Helmi kinnistu projekteerimistingimuste eelnõu kooskõlastamine märkustega

Olete esitanud Transpordiametile kooskõlastamiseks Valga maakonna Valga valla Rebasemõisa küla Helmi kinnistu projekteerimistingimuste eelnõu (menetlus nr 542979, EHR kood nr121454107).

Kinnistu (katastritunnus 28902:003:0522) asub riigitee nr 23201 Puurina-Lüllemäe-Litsmetsa tee km 19,41- 19,50 kaitsevööndis.

Lisa: Asendiskeem

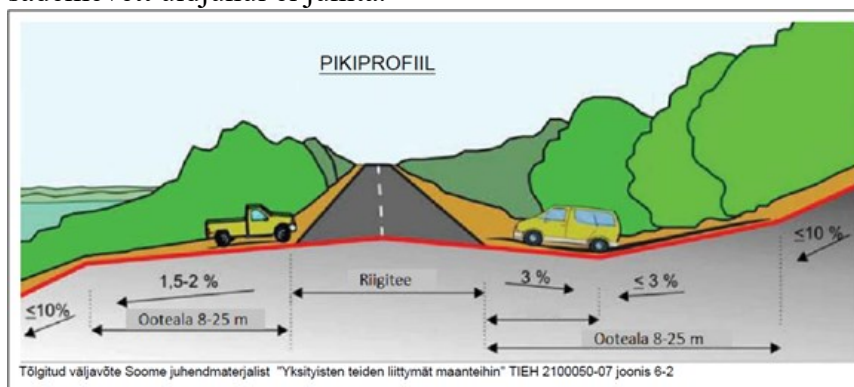
1. Projekti asendiplaanile kanda ja seletuskirjas tuua välja EhS § 71 kohane tee kaitsevöönd.
2. Kanda joonistele riigitee kaitsevööndisse kavandatavate rajatiste (piire, parkla, tehnovõrk vms) kaugus riigitee äärmise sõiduraja välimisest servast.

4. Projektis kasutada riikliku teeregistri (<http://teeregister.riik.ee>) põhiseid teede numbreid ja nimetusi.
5. Käesoleval ajal puudub kinnistule ehitustegevuseks juurdepääs. Juurdepääs kavandada riigitee km 19,47 projekteeritava ristumiskoha kaudu vastavalt kirja lisa 1 toodud nõuetele. Ristumiskoht tuleb Transpordiametile üle anda enne mistahes ehitusloa kohustuslike ehitiste või rajatiste ehitamise alustamise teatise esitamist.

6. Joonistele kanda (ja seletuskirjas kirjeldada) kliimaministri 17.11.2023 [määruse nr 71](#) „Tee projekteerimise normid“ lisa 1 tabeli 18 ja lisa 2 joonise 8 kohased nähtavuskolmnurgad, milles ei tohi paikneda nähtavust piiravaid takistusi. Vajadusel näha ette metsa, võsa, heki, aia vm rajatise likvideerimine (EhS § 72 lg 2).
